Contrato IDU No. 348-2020: “CONSTRUCCIÓN PARA LA ADECUACIÓN AL SISTEMA TRANSMILENIO DE LA AVENIDA CONGRESO EUCARÍSTICO (CARRERA 68) DESDE LA CARRERA 9 HASTA LA AUTOPISTA SUR Y OBRAS COMPLEMENTARIAS EN BOGOTÁ, D.C-Grupo 4”.

REF: Alcance oficios radicados IDU 202334601707741 del 21 de septiembre de 2023 y 202334601719431 del 25 de septiembre de 2023, y Solicitud de verificación y evaluación lineamientos, observaciones recomendaciones aplicables a estaciones, taquillas y cicloestaciones, objeto de los contratos de obra de la Troncal Avenida Carrera 68 - Conclusiones Mesas IDU-TMSA noviembre 23 y 27 de 2023. Respuesta comunicados No. C.1443/CE5724/24.7.7 con radicado IDU No. 202452600092532 del 18/01/2024; Comunicado No. C.1443/CE5824/23.7.7 con radicado IDU No. 202452600297152 del 13/02/2024; No. C.1443/CE5416/23/7.7 con radicado IDU No. 202352601947952 del 30/10/2023; No. C.1443/CE5474/23/7.7 con radicado IDU No. 202352602083862 del 20/11/2023; No. C.1443/CE5491/23/7.7 con radicado IDU No. 202352602104402 del 22/11/2023; No. C.1443/CE5554/23/7.7 con radicado IDU No. 202352602192492 del 05/12/2023; No. C.1443/CE5624/23/7.7 con radicado IDU No. 202352602261122 del 15/12/2023. Alcance

Plantas de Cubiertas Taquillas Tipo 1, Contrato 1345 de 2017 Planos DVURAR01 de Junio de 2019

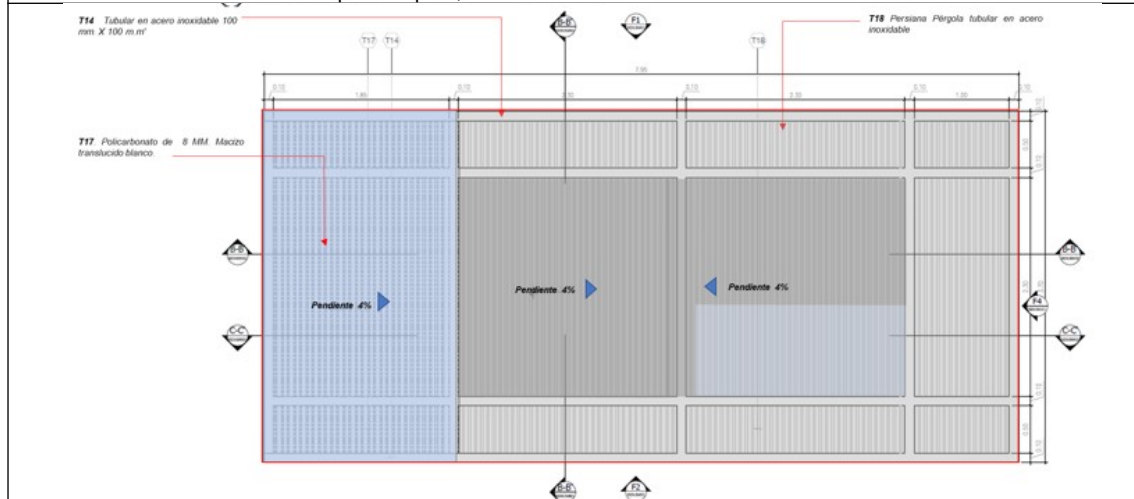
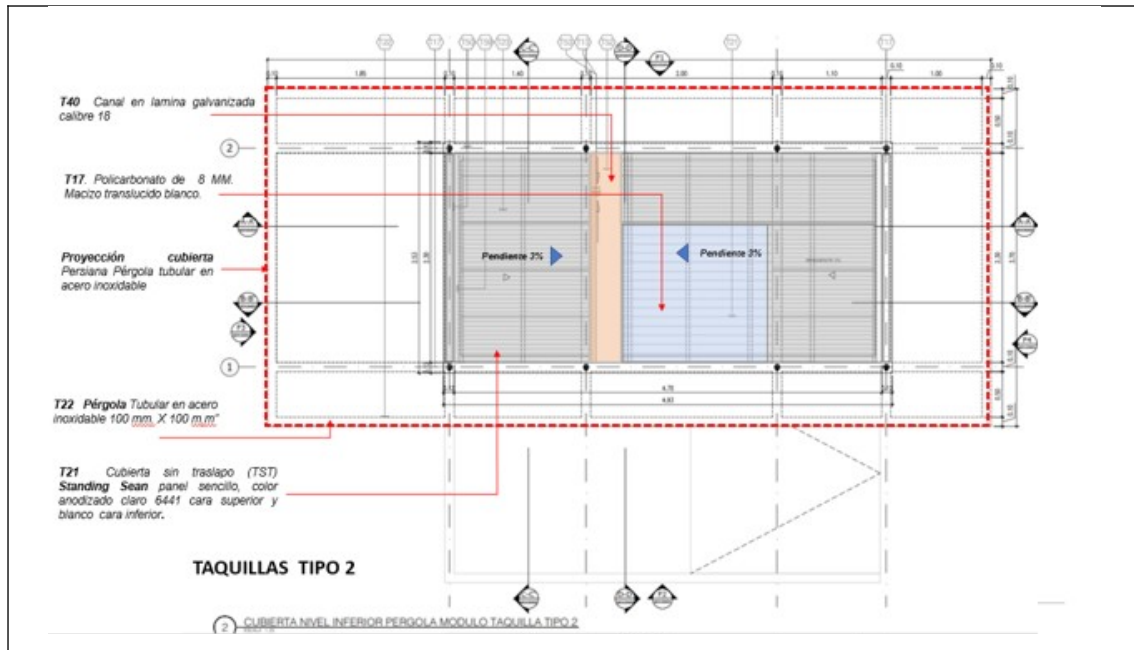
Respecto al diseño de las cubiertas de los dos tipos de taquillas, son iguales puesto que prevé dos planos de cubierta, el primero de ellos cubre la zona interna de las taquillas, y se prevé a dos aguas que caen hacia la zona central de la misma, drenando a una canal que se localiza sobre el muro divisorio entre la zona de atención a público y el baño. La otra superficie de cubierta que corresponde a una pérgola metálica tipo persiana vertical, que abarca la totalidad del área de la taquilla incluyendo una zona perimetral externa de las taquillas conformando un voladizo, cuya mayor longitud se da hacia la zona de atención de usuarios y que además de la pérgola tiene una cubierta para esa zona externa en lámina de policarbonato, para que las personas que deban acceder a este servicio no se mojen en caso de lluvia. Tal como se puede apreciar en las siguientes imágenes de las secciones longitudinales tipo de estas taquillas:

En la planta de la cubierta de las taquillas, se pueden observar los dos planos de cubierta que se incluyen en los diseños del contrato 1345 de 2017, en la siguiente imagen se observa el plano de la cubierta de la zona interna de las taquillas con las dos pendientes que caen a la zona central de las mismas y además también se puede ver en la planta, la proyección del plano de la pérgola de la cubierta que tiene voladizos sobre el espacio público.

Por su parte Transmilenio S.A., manifestó que el diseño de las cubiertas de las taquillas, tal y como está previsto puede dejar zonas inseguras entre ambas superficies que pueden ser susceptibles de ingreso de personas desde el exterior, así como también les preocupa que la canal y el drenaje de la cubierta, se localiza en la zona interior de las taquillas, lo cual ante alguna falla del sistema de drenaje, puede generar una limitación para la continuidad del servicio de recaudo y por ende de la operación de la taquilla, requiriendo mantenimiento de canales con mucha frecuencia. Así las cosas, se solicitó que se reemplace el diseño de las cubiertas de las taquillas, dejándolas con una superficie a una pendiente, es decir, de forma similar a como se construyeron las taquillas externas de las estaciones Virrey, Pepe Sierra y Calle 127 en la Autopista Norte, tal como se presenta en las siguientes fotografías:

Así las cosas, el IDU solicita a las interventorías y contratistas revisar la viabilidad de realizar el ajuste al diseño de la cubierta de las taquillas, para que estas sean construidas dejando una única superficie de cubierta con pendiente hacia la parte posterior de la taquilla, hacia donde se ubican las puertas de acceso a los cuartos del rack de datos y planta eléctrica. Es importante tener en cuenta que con este ajuste se debe revisar el sistema de drenaje de la cubierta, de tal forma que se garantice su conexión a las redes de alcantarillado pluvial del espacio público donde se localiza las taquillas y evitar que esta agua caiga directamente al espacio público y afecte los granos finos de los adoquines o de otros elementos del espacio público, lo cual implicaría mayores recursos para el mantenimiento del mismo.

Imagen tomada del oficio TMSA 2023-EE -34101 de 20/12/2023

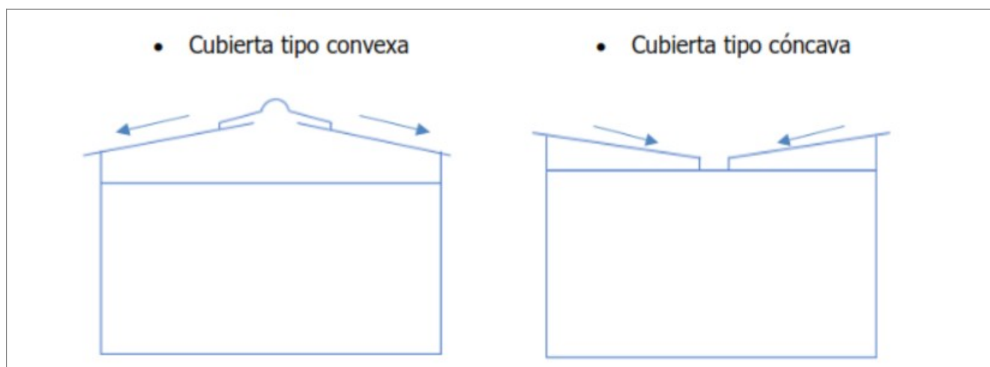
reitera la importancia de revisar el diseño de las cubiertas y recomienda la forma de las cubiertas que se deberían tener en cuenta para las taquillas y las cicloestaciones, de acuerdo con el ancho de cada una de ellas, en tal sentido, una vez verificado el diseño de las cubiertas de las taquillas, se concluye que coincide con el esquema “concavo” de cubierta, que no es recomendable para Transmilenio S.A.

Imagen plano Corte Fachada Taquillas Diseño de la Cortina prevista a media altura. Contrato 1345 de 2017.	Foto. Contrato 1601 de 2019. Taquilla BRT Molinos en obra, Instalación de la reja celosía metálica horizontal y de la cortina enrollable. Tomada enero 15-2024

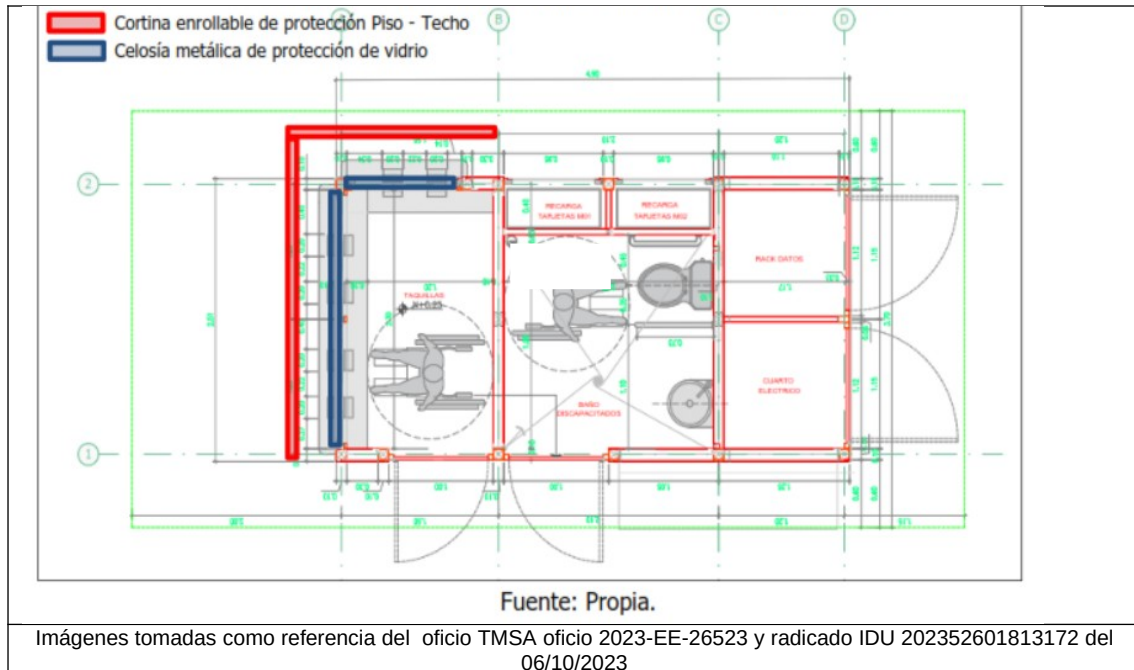
TRANSMILENIO S.A. en las mesas de trabajo que se llevaron a cabo con el IDU en noviembre 23 y 28 de 2023, solicitó que en los contratos de obra de la troncal AV. Ciudad de Cali, se revise la altura de la cortina metálica de protección del vidrio en la zona de las cabinas (Cortina fleje microperforado galvanizado pintura poliuretano), la cual se encuentra definida según los estudios y diseños del contrato 1345 de 2017, con una altura desde el techo hasta el mesón de los monederos, no obstante se requiere que esta cortina llegue hasta el piso y adicionalmente que se incluya la instalación de una celosía metálica tipo persiana horizontal, como protección de las ventanas de las dos fachadas en las que se tendrá atención de usuarios para recarga y venta de viajes en el sistema, cuando la taquilla este en operación. Es importante tener en cuenta que con la instalación de esta reja celosía no se afecte la actividad funcional de la misma, tanto para el funcionario como para el usuario y con tal fin, como referencia se recomienda visitar la reja instalada en la taquilla externa de la estación Virrey, tal como se aprecia en las siguientes imágenes que se toman de la comunicación antes referida de Transmilenio:

Al respecto de esta solicitud, el IDU indica que acorde a los productos de los estudios y diseños de las taquillas, del contrato de consultoría 1345 de 2017 de la Troncal Avenida Ciudad de Cali para los dos tipos de taquillas externas, es decir tipo 1 y 2, **el diseño prevé la inclusión de la cortina enrollable requerida por Transmilenio S.A.**, dado que en los planos se incluye la especificación “Cortina -Fleje microperforado galvanizada con pintura poliuretano RAL 7035 gris claro”, con “cerradura de seguridad Schlage o similar, en acero inoxidable”. Esta cortina sirve para la protección de los dos vanos de vidrio de las dos fachadas de las ventanillas de atención de usuarios, aunque la misma solo cubre el vidrio; es decir que baja únicamente hasta la altura del mesón de los mostradores donde van los porta monederos, por lo tanto se debe evaluar la inclusión de la reja metálica tipo de celosía horizontal y el ajuste al detalle constructivo de la fachada, para que esta cortina enrollable, para que cubra la totalidad de la altura de las fachadas de las ventanillas de atención a usuarios, previendo que se debe dejar separada del plano de la celosía metálica horizontal de la fachada, para optimizar la operación al bajar la cortina para efectuar el cierre de la taquilla, teniendo en cuenta además que este proceso sea fácil y no requiera mucho esfuerzo, para que esta maniobra no requiera demasiada fuerza o ayuda de varias personas, pues en ocasiones pueden ser las mismas operarias de las taquillas quienes deban efectuar ese cierre.

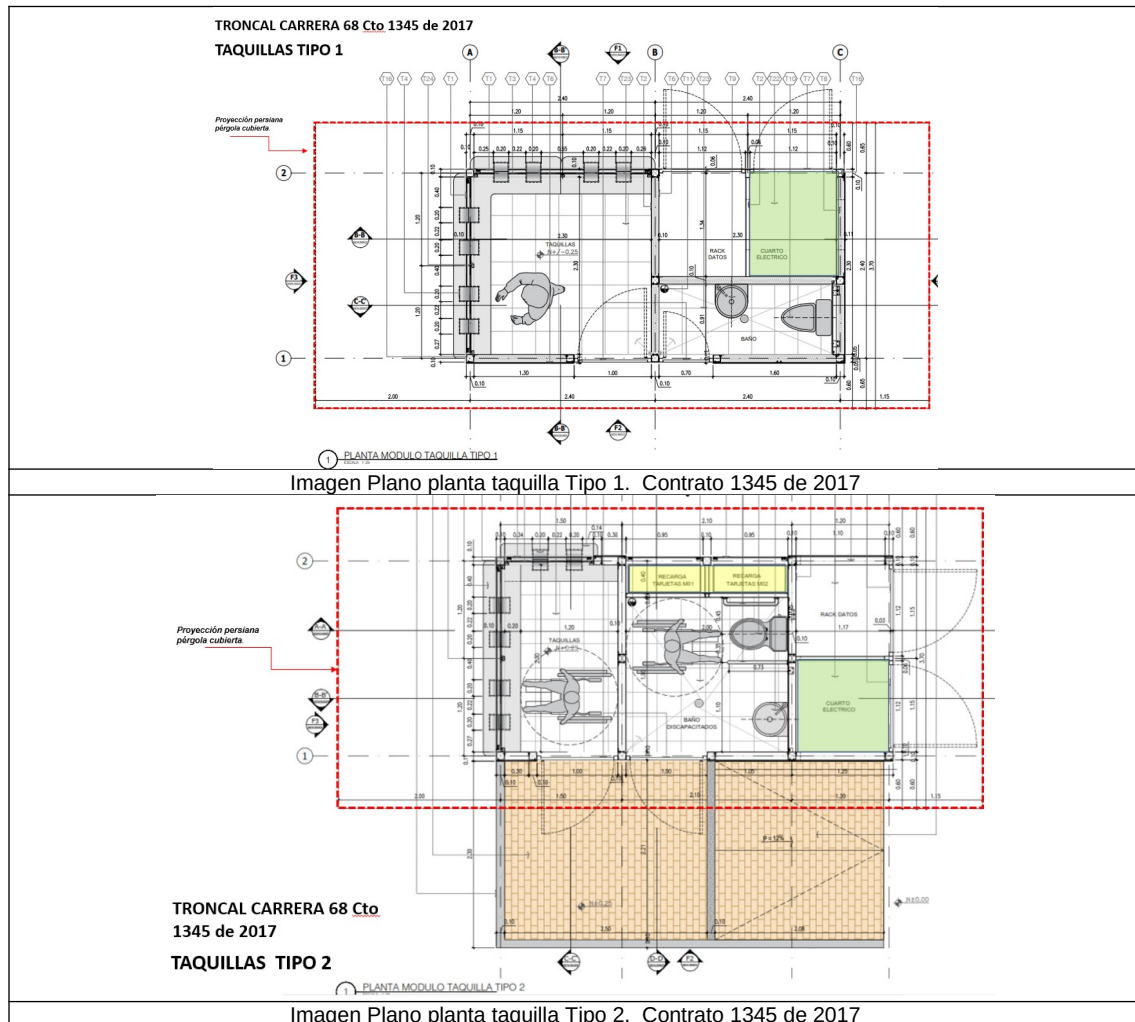
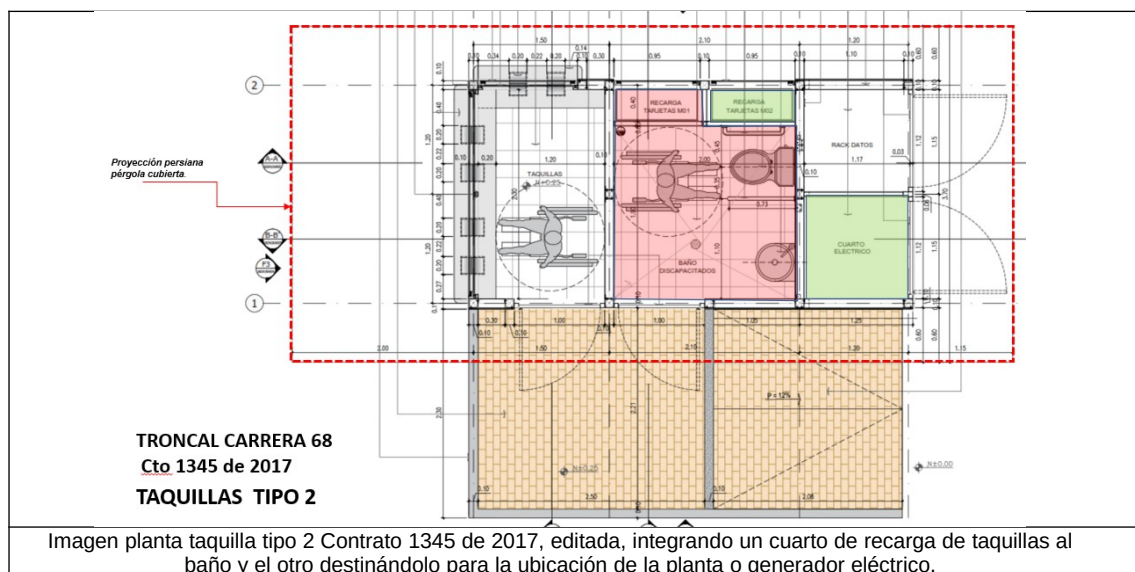
Las plantas de las taquillas tipo 1 y 2 de la Troncal Av. Carrera 68, tienen dimensiones y área similares a las de las taquillas tipo 1 de la troncal Avenida Ciudad de Cali, según lo revisado en los diseños elaborados con el contrato 1345 de 2017 y por ende los cuartos eléctricos (zonas en verde), tienen también área similar, no obstante la taquilla tipo 2 tiene los dos cuartos de recarga de tarjetas laterales, como se puede apreciar en las siguientes imágenes de los planos de la planta de estas taquillas:

Conforme a lo anterior, es viable aplicar para la taquilla tipo 2 de la Troncal Av. Carrera 68, el mismo criterio definido por Transmilenio, para la taquilla tipo 1 de la troncal Av. C. Cali, con el fin de destinar este cuarto para la conexión del generador eléctrico o planta eléctrica, es decir dejando un cuarto de recarga de tarjetas para la ubicación de los tableros eléctricos y el otro cuarto de recarga de tarjetas puede quedar como otro cuarto de recarga de tarjetas integrarlo al baño, quedando así:

Es preciso tener en cuenta que para el caso de la taquilla tipo 1, no se tiene otra opción para disponer la planta o generador eléctrico para que quede independiente de los tableros eléctricos, por tal razón se debe revisar las observaciones y el planteamiento de los esquemas de suplencia e interconexión que se desarrollan más adelante, para verificar la viabilidad de prever la instalación de la planta eléctrica en la taquilla tipo 1, o revisar la funcionalidad que se tendría en caso que solo quede habilitada la taquilla tipo 2, para instalar esta planta eléctrica.

Con base en lo anterior, se solicita revisar el diseño de las redes secas que permitan la interconexión entre los diferentes elementos que componen la estación (vagones de estaciones, taquillas y cicloparqueaderos), para garantizar que se pueda implementar el sistema de suplencia y redundancia, previendo la destinación del cuarto para disponer la planta eléctrica con las adecuaciones que este requiere bien sea para tener un sistema de ventilación natural o a través de la instalación del sistema de extracción de gases, todo lo anterior con el fin de cumplir con las exigencias de las normativas técnicas y ambientales aplicables al respecto y en coherencia con lo definido en los Parámetros operacionales de TMSA.

Ilustración 5: interconexión entre los componentes de la infraestructura- sistema de suplencia, y redundancia entre taquillas externas, vagones y bici parqueaderos.

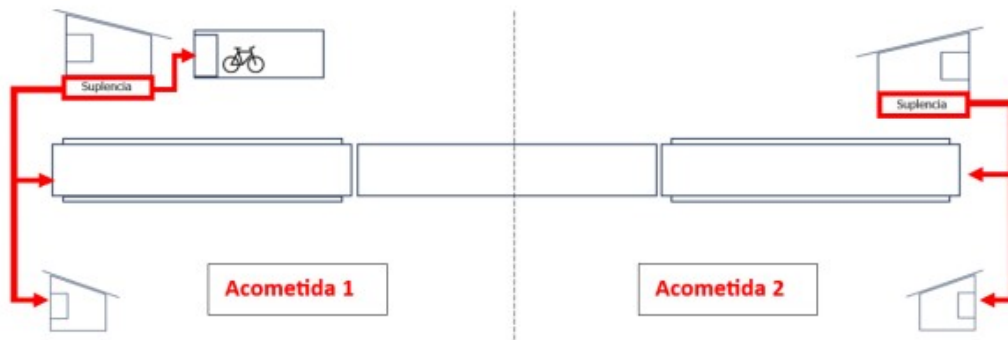
“De otra parte, nos referiremos al componente de redes secas, en especial al sistema de suplencia, y redundancia entre taquillas externas, vagones y bici parqueaderos, sobre este particular, es importante resaltar que el equipo de respaldo (suplencia o planta generadora) se encuentra a cargo del concesionario de recaudo del Sistema, sin embargo, desde la construcción de la infraestructura se debe garantizar que el equipo en mención, pueda cumplir con la función de suplir el fluido eléctrico de la red principal (servicio público de energía) cuando se tenga ausencia de este por cortes, dicho de otra manera, la planta generadora que provee el concesionario de recaudo debe estar interconectada entre el vagón, las taquillas y el bici parqueadero. En caso de no ser así, no es factible que se pueda mantener la operación en caso de pérdida del fluido eléctrico”.

“(…) Con base en lo anterior, se entiende que al menos una de las taquillas externas en cada costado, así como proveer la infraestructura para las redes entre el equipo de suplencia con el vagón y bici parqueadero (según el caso). Para la taquilla que aloje el sistema de suplencia, se podrá optar por un cuarto independiente cerrado y con equipo de extracción de gases normalizado o cuarto independiente en celosía, este último no requerirá equipo de extracción de gases, pero en todo caso deberá ser un cuarto independiente y con las medidas de seguridad para evitar la sustracción del equipo de suplencia”.

Acorde con todo lo antes expuesto, este Instituto, solicita a interventorías y contratistas analizar y proceder a evaluar las implicaciones de todos los aspectos necesarios para atender esta y las demás solicitudes planteadas por Transmilenio y consignadas en este documento, respecto a las taquillas, especialmente por la incidencia que estas pueden conllevar previamente a la ejecución de estas actividades, informando los recursos que se requiere para tal fin y/u otros aspectos que se deba considerar antes de proceder con todos los ajustes, en especial cuando se requieran actuaciones administrativas o modificaciones al contrato de obra.

Figura 34. Altura de mostradores adecuada para usuarios de sillas de ruedas y personas de pie

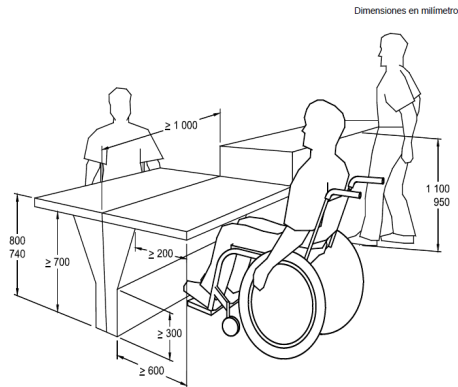
Los escritorios de la recepción sobre los cuales los visitantes escriben, deberían permitir la aproximación frontal por parte de los usuarios de sillas de ruedas, con espacio para colocar las rodillas de dichos usuarios. Al menos una parte del escritorio debería tener como mínimo la altura adecuada como superficie de escritura para las personas que están de pie, entre 950 mm. Y 1.100 mm.(véase la figura 34)

Por todo lo antes expuesto, se reitera la necesidad de atender esta misma solicitud, que es un requerimiento previo para el recibo de las obras tanto por parte de Transmilenio, como del IDU y estamos prestos a participar en las mesas de trabajo que se considere necesario, en caso que se tenga alguna duda, respecto al cumplimiento de norma de accesibilidad 6074 de 2013, o de las condiciones operacionales para la instalación de redes o equipos al interior de las taquillas, previamente a la implementación en obra.

Imagen Plano Cicloestaciones Tipo 1 y 2 Corte C-C Transversal. PL No DVURAR01 de 3 Contrato 1345 de 2017, Junio de 2019

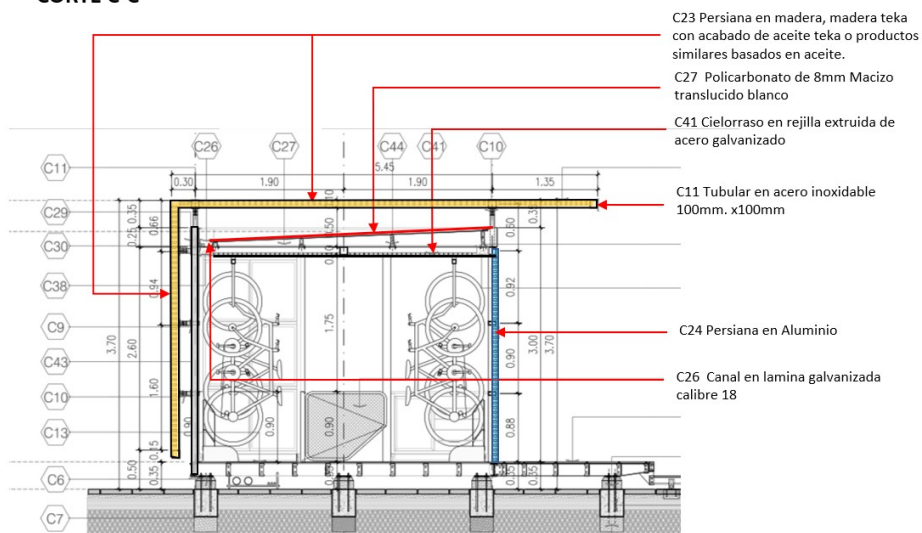
Al respecto el IDU precisa que el diseño de la cubierta de las ciclo estaciones, acorde a lo definido en los estudios y diseños del contrato 1345 de 2017, se prevé con dos planos superpuestos; el primero de ellos corresponde a un plano inclinado con pendiente a una sola agua en el sentido transversal, que cubre la zona interna de la cicloestación y cuenta con canal lateral hacia una de las fachadas longitudinales y el segundo plano es horizontal, que corresponde a una sobrecubierta con voladizos hacia las zonas exteriores de dos fachadas, una longitudinal y la otra frontal de acceso. Esta pérgola es una estructura metálica tubular en acero inoxidable con persiana conformada por listones verticales en madera teka, que tiene la función de generar sombra de protección y control solar, tanto al interior de la cicloestación, con en la zona del exterior.

No obstante lo expuesto, es preciso verificar este diseño de cubierta, desde el punto de vista funcional, puesto que el diseño de la cubierta por su inclinación, el ancho del espacio a cubrir, y el sistema de drenaje de las aguas lluvias de la cubierta, que se resuelve al interior de la cicloestacion, aunque este sea lateralmente, corresponde más al esquema del “sistema cóncavo” referido en la imagen antes incluida del oficio TMSA 2023-EE -34101, que no es el deseable.

Por tal razón se considera necesario revisar este diseño de cubierta y verificar la posibilidad de desplazar la ubicación de la canal hacia el exterior de la cicloestación, para que en caso de presentarse algún inconveniente con la evacuación de las aguas lluvias, estas salgan al exterior y no afecten el funcionamiento interior y adicionalmente que se revisen los detalles de las líneas de vida para mantenimiento, todo lo cual, acorde con el reemplazo del material de cubierta solicitado (reemplazo de policarbonato, por la teja tipo sándwich, especificada para las estaciones o taquillas, así como también del reemplazo de la pérgola en madera por celosía metálica horizontal similar a la que se recomendó para reemplazar los vidrios de las fachadas de las estaciones, en el numeral anterior, todo con el fin de garantizar el cumplimiento de los parámetros operacionales de Transmilenio y evitar algún inconveniente en el momento del recibo de esta infraestructura.

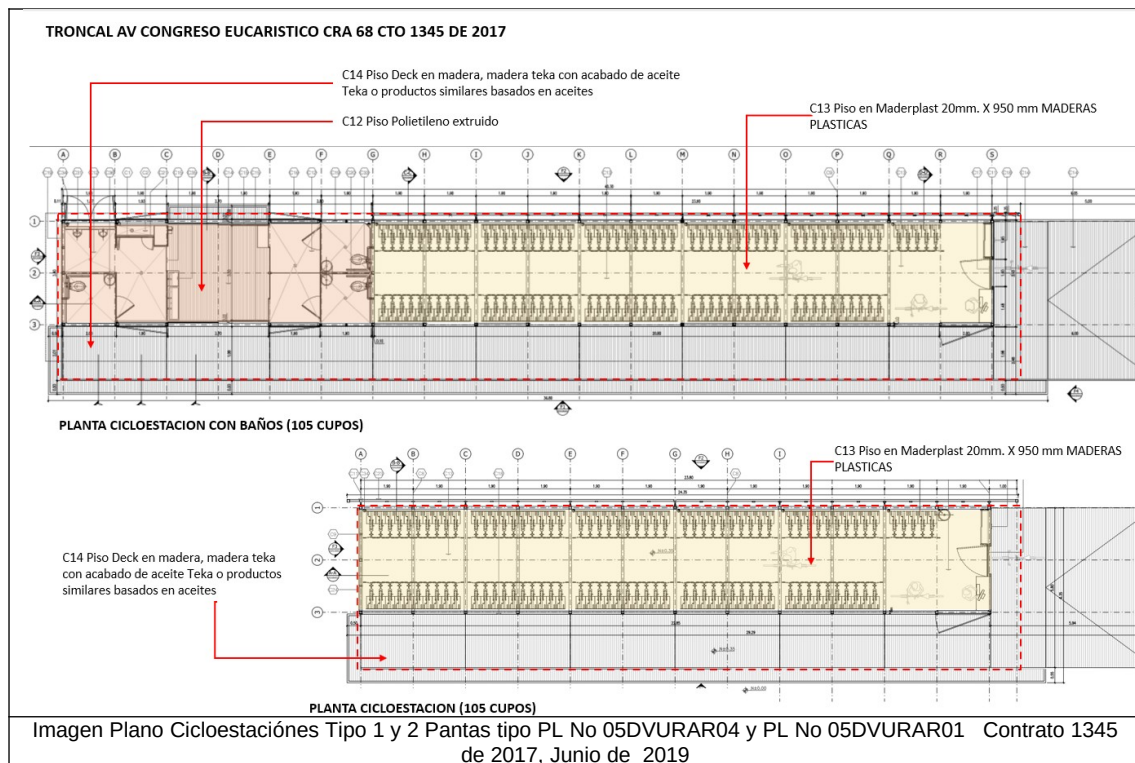
Tal como se observa en las siguientes imágenes de los planos de estos dos tipos de cicloestaciones, según lo definido en los diseños del contrato 1345 de 2017.
